# 核燃料物質使用変更許可申請 (高レベル放射性物質研究施設)

令和4年11月09日

国立研究開発法人日本原子力研究開発機構  
核燃料サイクル工学研究所  
環境技術開発センター

# 10/27の規制庁面談におけるコメントに係る補正案

図 輸送物のイメージ  
(受入側の想定)

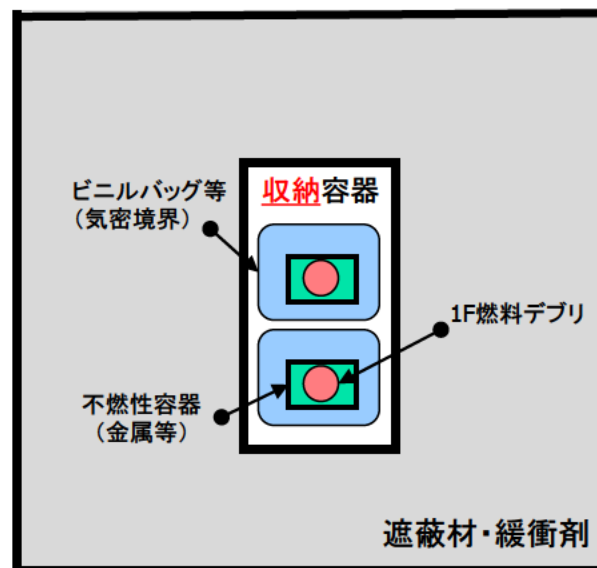
- 収納物の具体的な梱包については、払出側との協議で決定される。(受入側のみで具体的に定義することが難しい。)
- 現在の申請に則り、払出側に対して以下を要件として調整する。
  - ✓ 輸送容器取り出し時に気密が担保できていること
  - ✓ 燃料デブリは金属等の不燃性容器に収納されていること
- 受入側で想定しているイメージは右図のとおり。右図において、「収納物」は収納容器の中身(ビニルバッグ等により気密性を保持した状態の不燃性容器内の1F燃料デブリ)になる。
